**Informe Consolidado de Solicitud de Aclaraciones, Rectificaciones y/o Ampliaciones al
Estudio de Impacto Ambiental del Proyecto "Parque Eólico Cerro Los Loros"**

Nombre del Titular : Enel Green Power Chile S.A.
Nombre del Representante Legal : Pablo Antonio Arnes Poggi
Dirección : Roger de Flor 2725, Torre 2 Encomenderos

El presente Informe Consolidado de Solicitud de Aclaraciones, Rectificaciones o Ampliaciones al Estudio de Impacto Ambiental del proyecto "Parque Eólico Cerro Los Loros", contiene las observaciones generadas en virtud de la revisión de la Adenda.

Figura 1. Detección de individuos de *Carica chilensis* en evaluación 04/06/2026

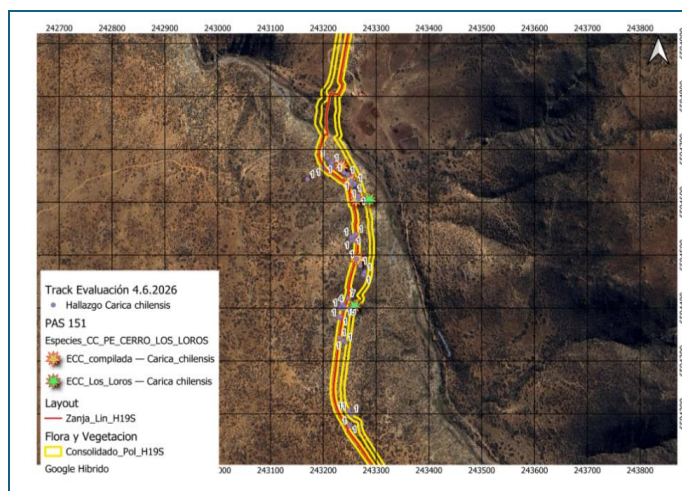
1.2. En relación con la cuantificación de especies en categoría de conservación, se solicita rectificar por cuanto su identificación y cuantificación es errónea. Al respecto se indica que en salida a terreno realizado por CONAF, se pudo constatar un alto número de individuos de *Carica chilensis* en las cercanías de la Quebrada Los Loros, que el Titular no ha identificado. Lo anterior implica que no se realizó una adecuada valoración de los impactos que potencialmente el proyecto tendría sobre la especie y por tanto sobre el componente.

Al respecto, se indica que en el sector indicado en la Figura 1, se identificaron cerca de 40 puntos con presencia de al menos 1 individuo de *Carica chilensis*, en circunstancias que el Titular identifica sólo 7. Es por lo anterior se solicita mejorar el microruteo a lo largo del área de influencia del proyecto.

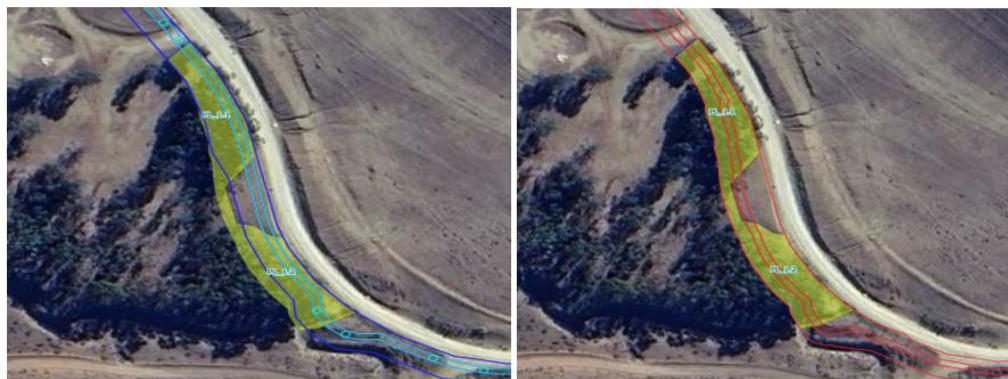
5.3.1. Se informa al Titular que existe inconsistencia entre las capas shape que circunscriben el proyecto, específicamente las denominadas “Consolidado_Pol_H19S” y “Zanja_Lin_H19S” (coincidentes en los límites de la zanja soterrada), contenidas en el “Anexo_21_Archivos_digitales_ADC_VF”, con la denominada “Obras_PE_CERRO_LOS_LOROS” anidada en el Anexo_46_Actualizacion_PAS_151_ADC_VF, la que a su vez es coincidente (en su límite perimetral exterior) con la capa “ENEL-0060 Envoltente”, incorporada en el “Apéndice 1.5.2 Archivos digitales”, todas de la Adenda Complementaria del EIA.

En particular para las áreas PL_1.1 y PL_1.2, estas sobrepasan en parte la delimitación de la capa “Consolidado_Pol_H19S” y se encuentran contenidas en la capa “Obras_PE_CERRO_LOS_LOROS”. Lo anterior resulta relevante, considerando que la tabla de atributos de la capa “Consolidado_Pol_H19S” señala explícitamente que esta corresponde al límite de las superficies de intervención, situación que no permite determinar con claridad el área de corta del permiso, por lo que se solicita aclarar y corregir la inconsistencia detectada.

Figura 3. Discrepancia entre la capa ENEL-0060 Envolvente y capa Consolidado_Pol_H19S.

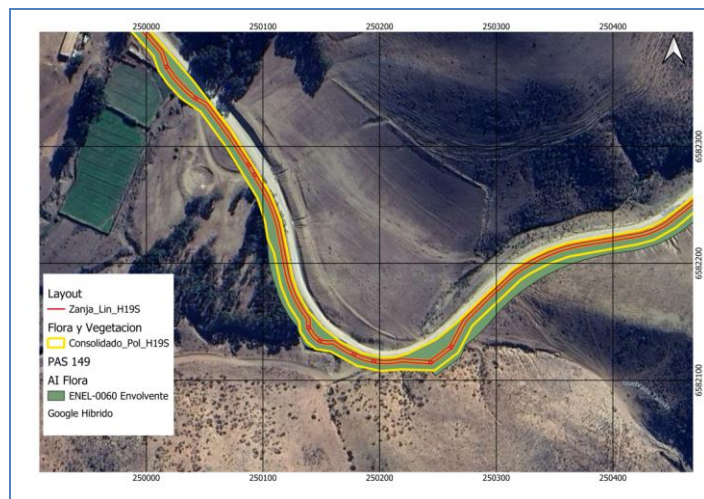
5.3.2. Se informa al Titular que se presentan discrepancias entre el Layout del Proyecto, presentado en la capa “Consolidado_Pol_H19S” del Anexo 2.1 Archivos digitales ADC_VF y la capa ENEL-0060 Envoltente”, incorporada en el “Apéndice 1.5.2 Archivos digitales” y la capa “Rodales_PE_Cerro_Los_Loros” presentada en el Anexo 4.10 de la Adenda Complementaria del EIA. Por ello se solicita al Titular aclarar cuál, en definitiva, es el trazado de la obra. En las Figuras 3 y 4 a continuación se presentan dichas discrepancias.

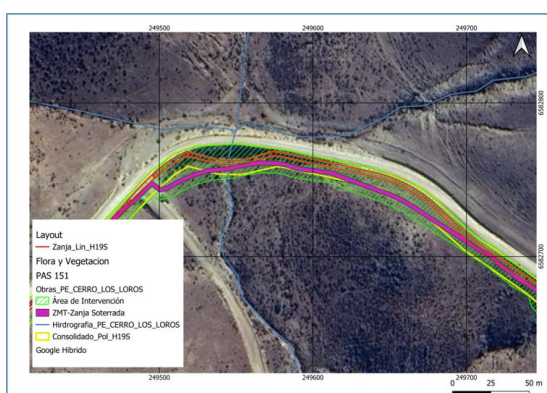
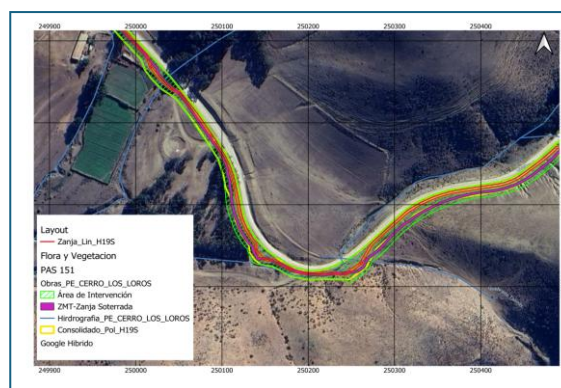
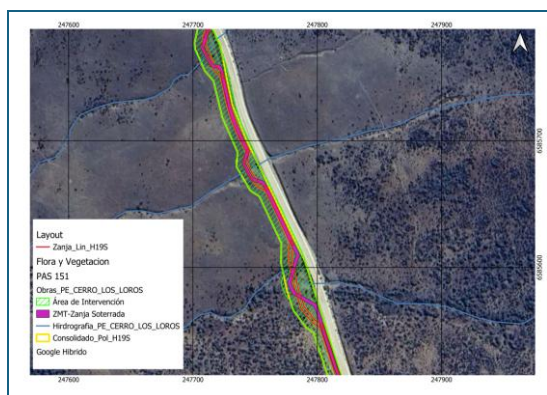
6.6.1. Se informa al Titular que existen discrepancias en las obras representadas en la capa Consolidado_Pol_H19S.shp, del Anexo 21 Archivos Digitales ADC VF, y de la capa Zanja_Lin_H19S.shp con la envolvente denominada Obras_PE_Cerro_Los_Loros.shp, presentada en el Apéndice 4.6.3. Cartografía del Anexo 4.6 Actualización PAS 151 ADC VF. Lo anterior impide cuantificar adecuadamente la magnitud de la superficie involucrada en la intervención, así como el real trazado de las obras lineales, particularmente de la Zanja de Media Tensión soterrada en diversos sectores a lo largo de todo el trazado del proyecto, tal como se presenta en las imágenes 1, 2, 3 y 4 de la Figura 1 a continuación. Por lo anterior se solicita rectificar según corresponda.

Figura 1. Sector a intervenir en Quebrada Los Loros con alta pendiente

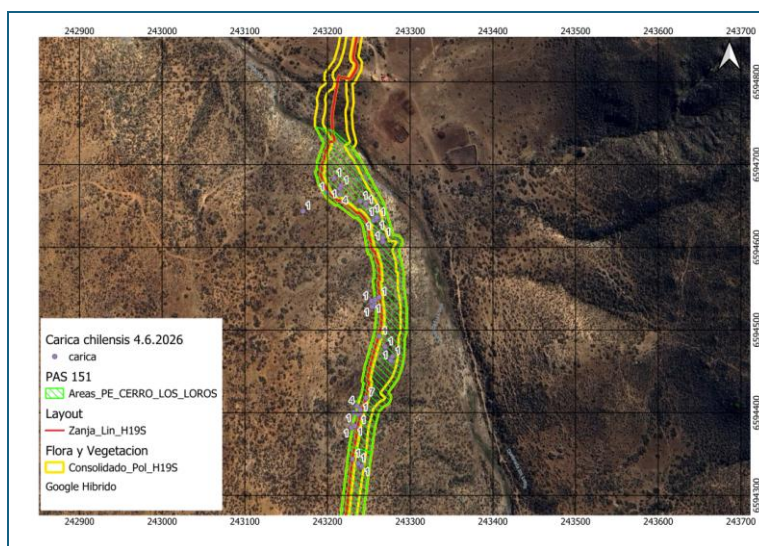
2.2.1. En relación con la intervención de gran magnitud proyectada en el sector de la Quebrada de Los Loros, en donde se presenta una alta concentración de especies xerofíticas, y especies en categoría de conservación. Al respecto y dada la pendiente observada en terreno, se solicita aclarar el volumen a extraer, el impacto en la fragmentación del hábitat de las especies protegidas, el impacto potencial sobre el curso de agua cercano, considerando que las obras se localizarán a menos de 20 metros en su porción más cercana, tal como se presenta en la Figura 7 a continuación.
